Dossier n° 26000026/84

**la demande d'autorisation environnementale relative à la réalisation d'un
aménagement urbain « Baie des Princes » concernant un complexe
touristique hôtelier sur la commune d'Orange et le permis d'aménager,
déposés par la société IMMOBILIS**

RAPPORT ET CONCLUSIONS

Figure 13. Cartographie des enjeux hiérarchisés

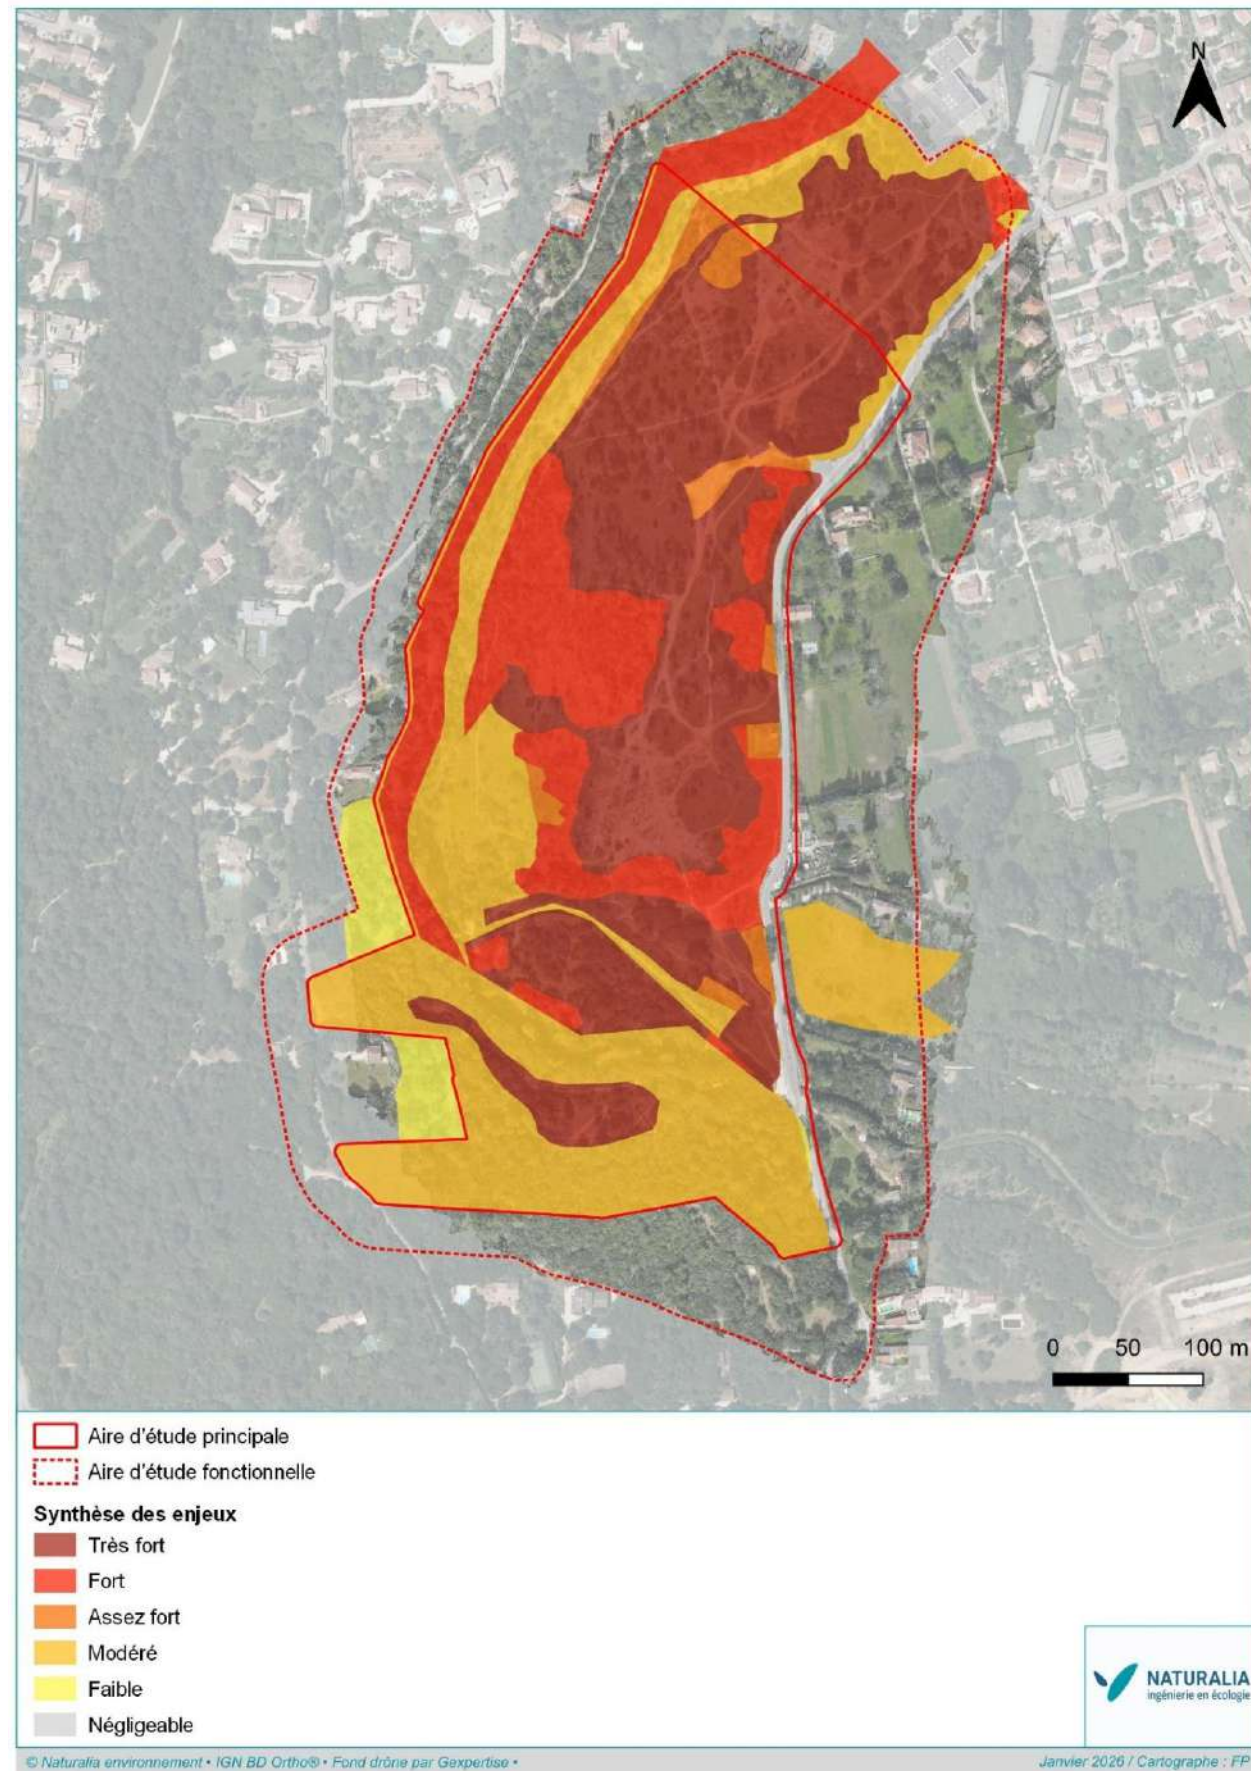
(2) La MRAe recommande de présenter une hiérarchisation cartographiée des enjeux écologiques par groupes d'espèces, ainsi qu'au niveau global du secteur de projet.

Les cartographies des enjeux écologiques par groupe d'espèces (Figures 6 à 15), déjà produites dans le mémoire en réponse à la MRAe, seront intégrées au VNEI.

Figure 14. Cartographie des enjeux globaux hiérarchisés + emprises projet

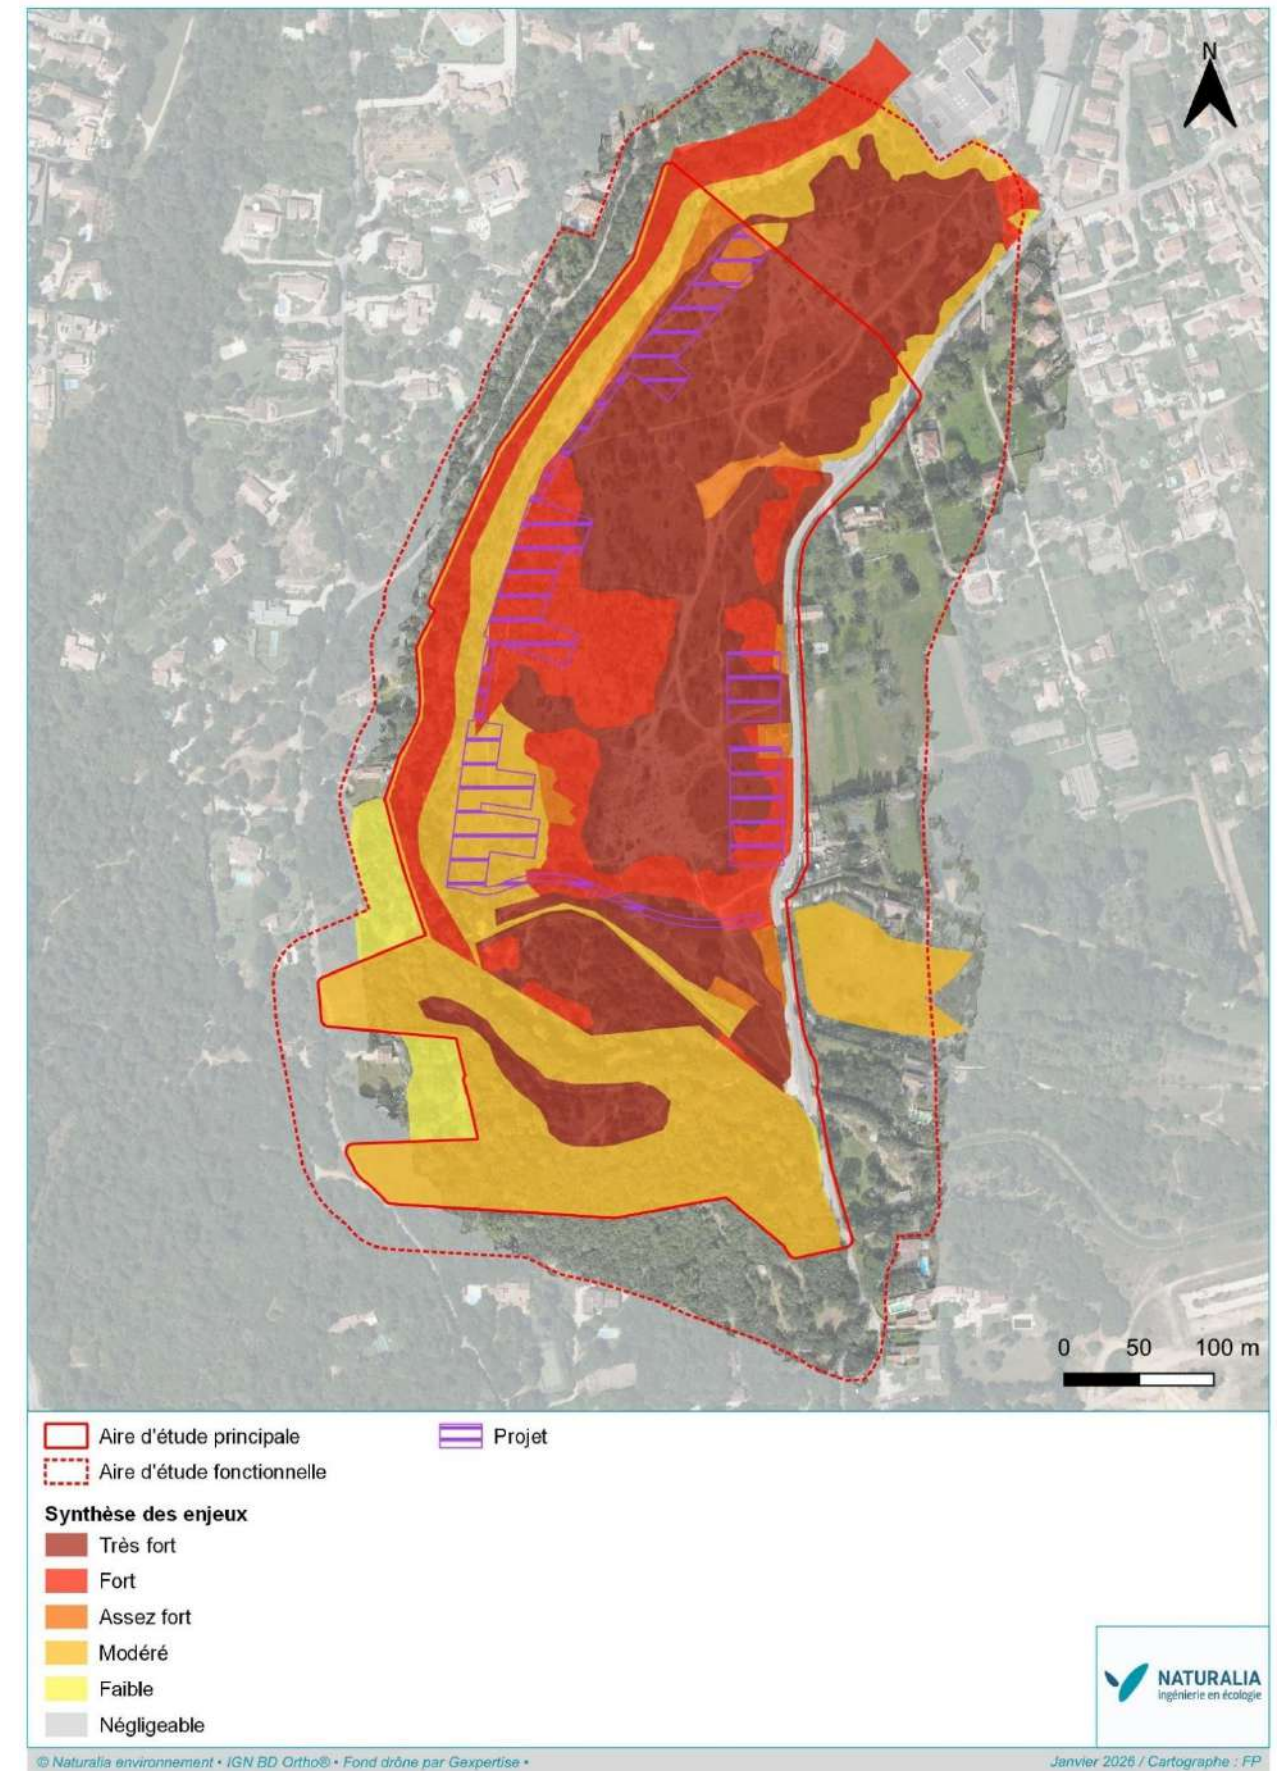
La figure 14 page 11 du mémoire en réponse à la Mrae de janvier 2026 montre clairement le positionnement des constructions au regard des enjeux hiérarchisés :

Aucune analyse des conséquences de ces impacts n'accompagne la figure 14 alors que les sensibilités écologiques très fortes indiquent la présence d'un périmètre à statut de protection ou d'un taxon à très forte sensibilité rendant incompatible l'aménagement dans sa configuration/localisation actuelle.

Délimitation du balisage de chantier

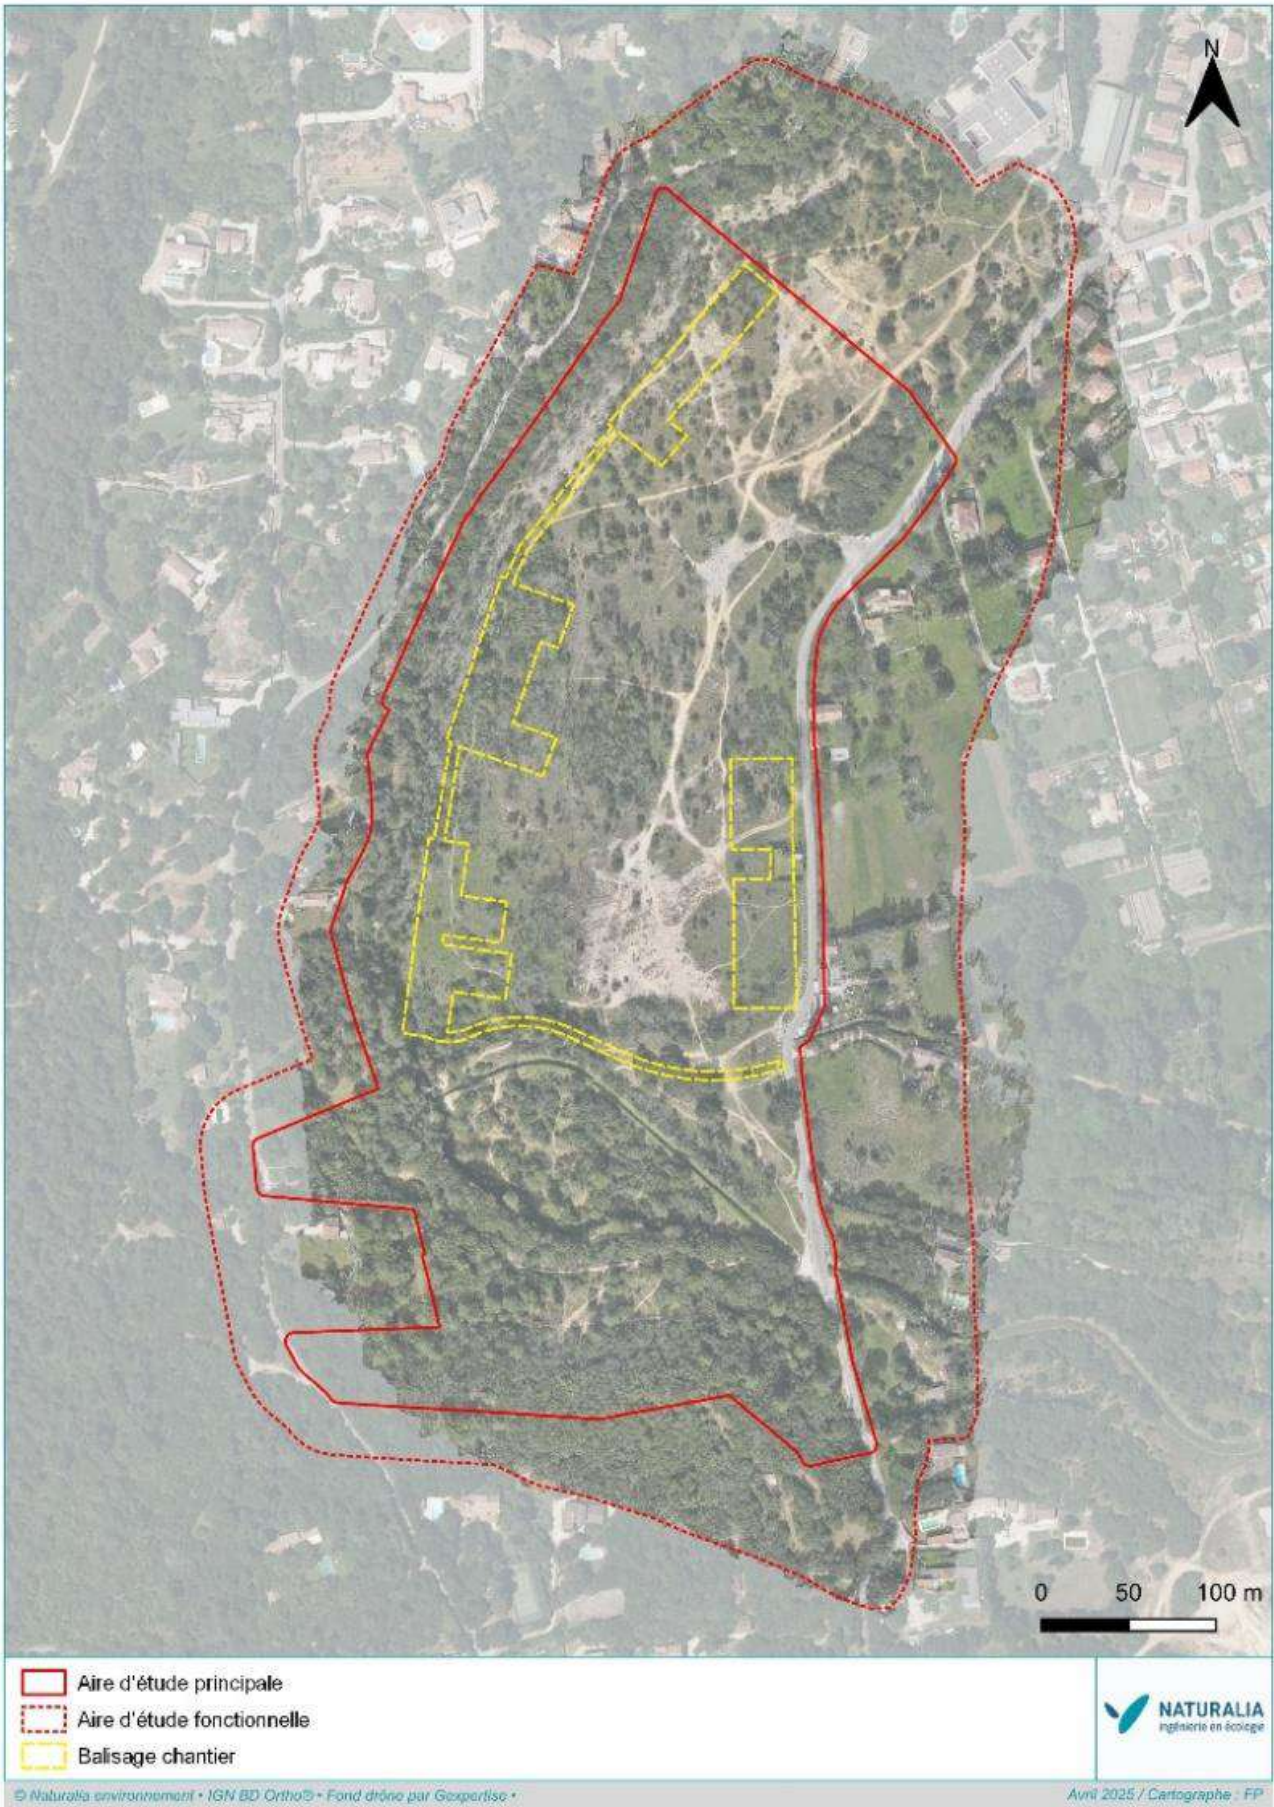
(5) La MRAe recommande de présenter une cartographie exhaustive du balisage du chantier (pistes d'accès, espaces de stockage et de stationnement des véhicules et des engins de chantier, base de vie).

Le chantier n'a pas vocation à déborder du périmètre figurant sur les cartes de superposition enjeux/ projet (p 94 et sqq.). Toutes les emprises nécessaires à la conduite du chantier (pistes, zones de stockage, parking, base vie et autres annexes) sont intégrées dans le périmètre projet et il ne présentera aucun débordement. Pour cela, un balisage de délimitation du chantier sera installé tout le long de ce périmètre pour bien identifier la zone des travaux (p120 du VNEI).

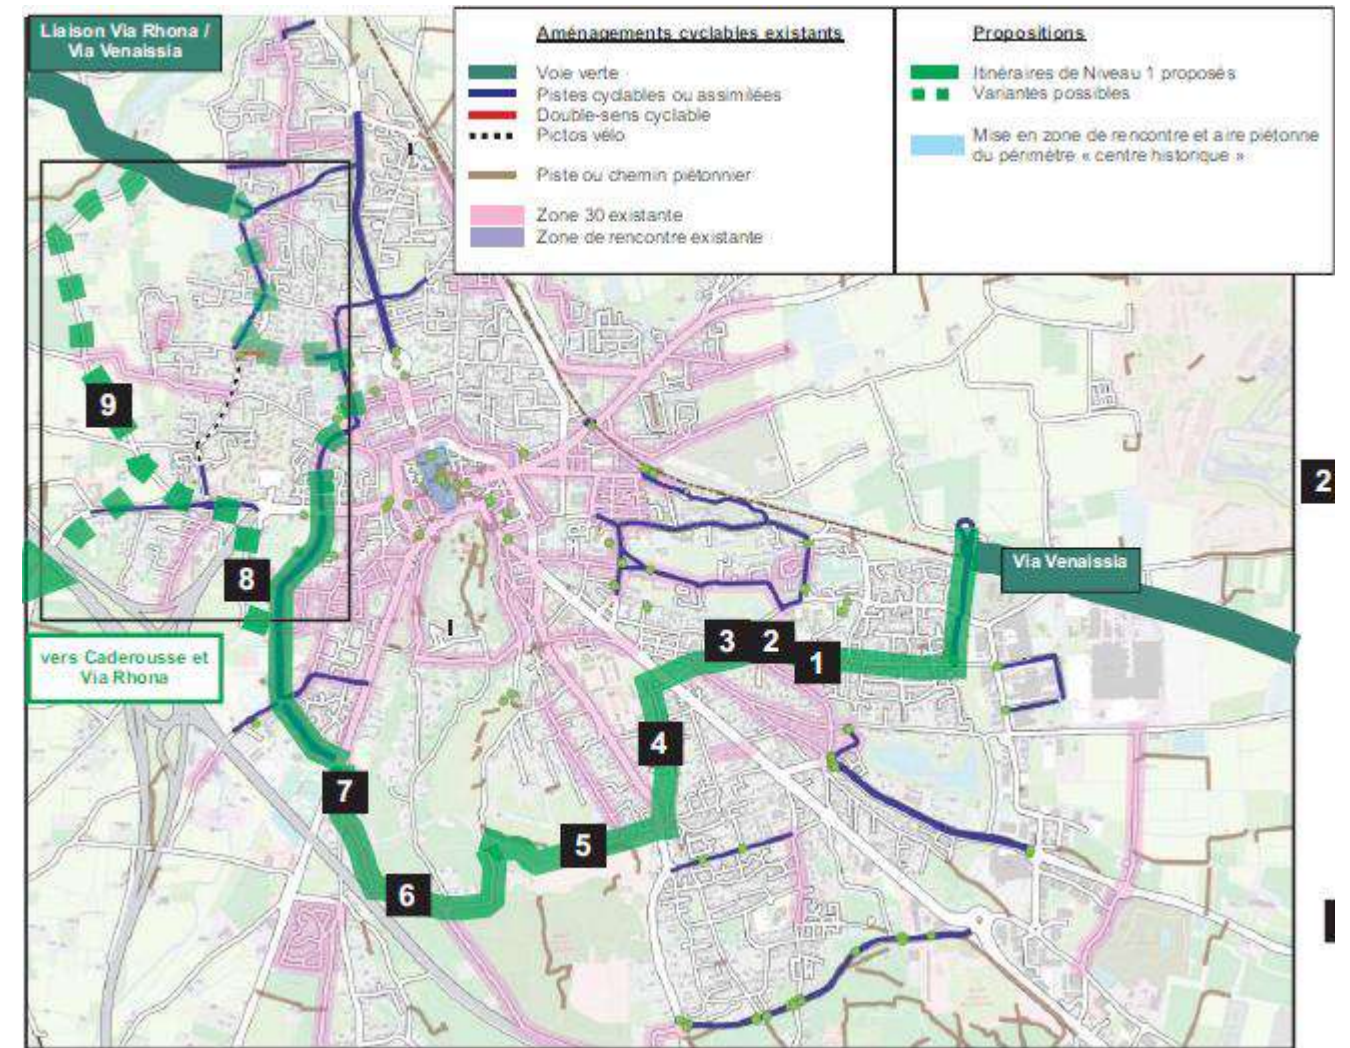
La MRAe recommande d'explicitier les modalités de mise en œuvre des interfaces avec les réseaux de circulation douce et de mode actifs de déplacement..

Comme indiqué dans l'étude d'impact (Cf Tome 1, pages 132 et 133) qui retranscrit l'étude de trafic (Cf Tome 3, Annexes, Etudes de trafic) : le Schéma Directeur Cyclable de la Communauté de Communes du Pays d'Orange en Provence (CCPOP) a été approuvé à l'unanimité par le conseil communautaire le 03 juillet 2025.

Ce Schéma Directeur Cyclable intègre l'itinéraire connectant les deux vélo routes EV17 – V861, via le Canal de Pierrelatte à proximité immédiate du secteur d'étude (avec prolongement et franchissement de l'autoroute A7 plus au sud).

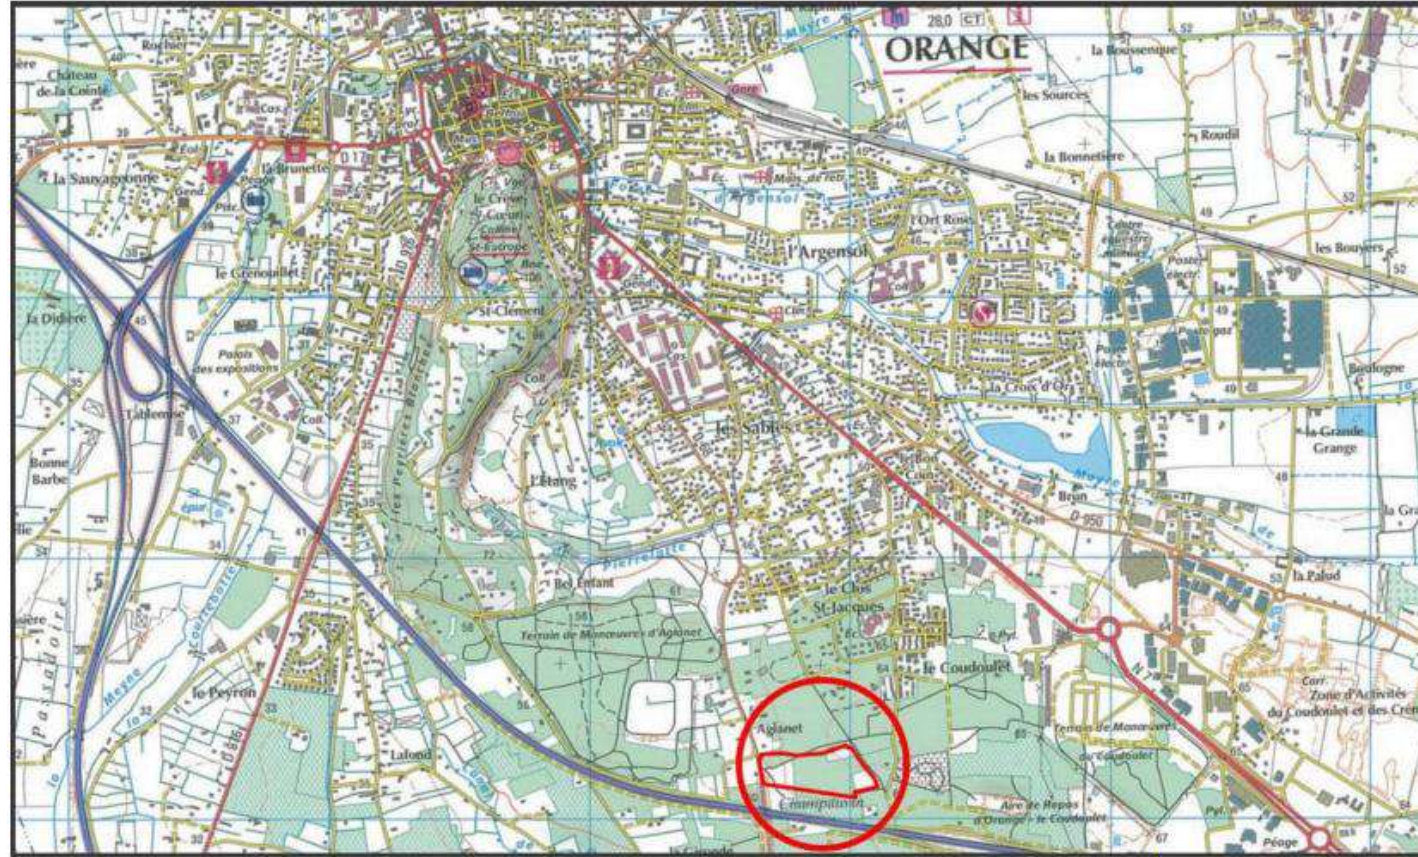
(19) La MRAe recommande de compléter l'analyse portant sur les effets cumulés afin de prendre en compte les projets de lotissement La Chênaie du Coudoulet et l'opération de requalification du quartier de la Violette sur la commune d'Orange. Elle recommande de présenter une analyse plus précise des effets cumulés sur les enjeux de biodiversité, la préservation de la ressource en eau, le paysage, les émissions de GES et les déplacements.

■ **Le lotissement « la Chenaie du Coudoulet »**
